大飯発電所原子力事業者防災業務計画の補正について（連絡）

大飯発電所原子力事業者防災業務計画読替表

別図 2-1-1 発電所原子力防災組織

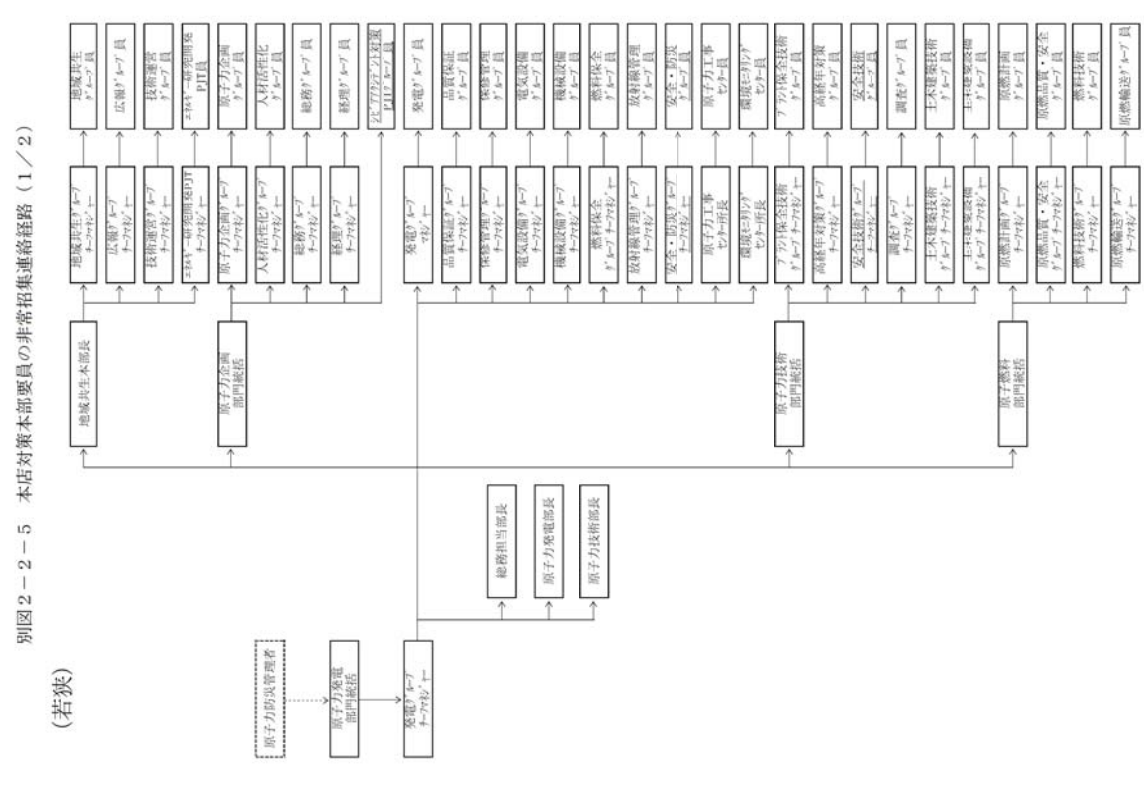
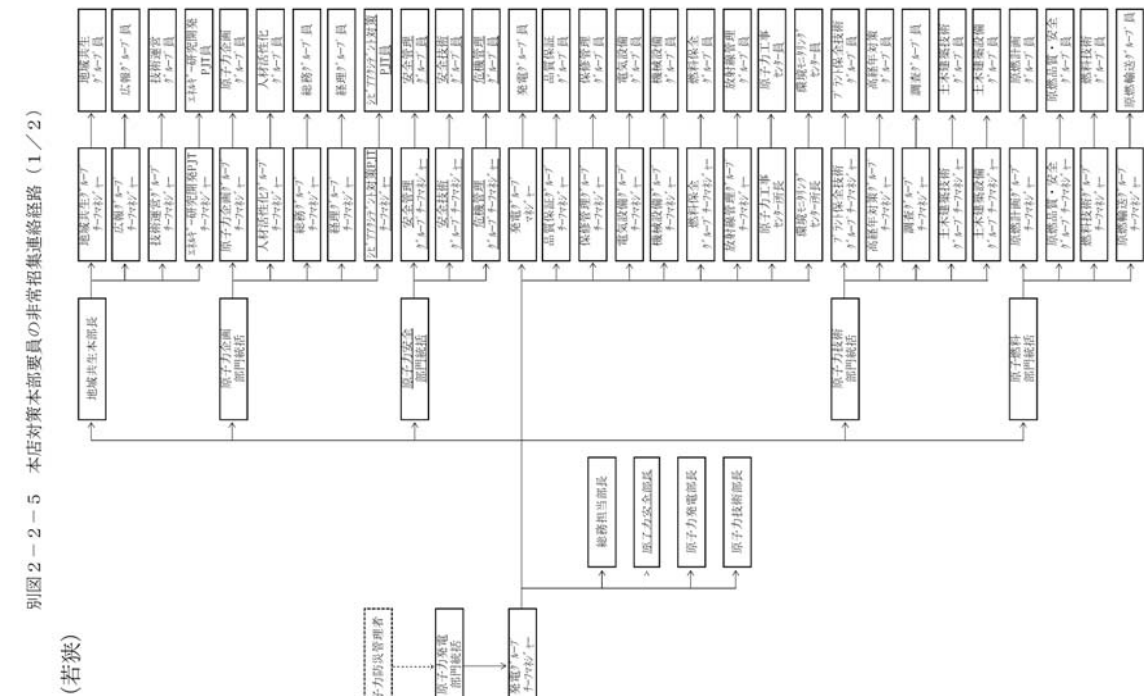
原子力安全を統括する
職位の設置に伴う副本
部長の追加
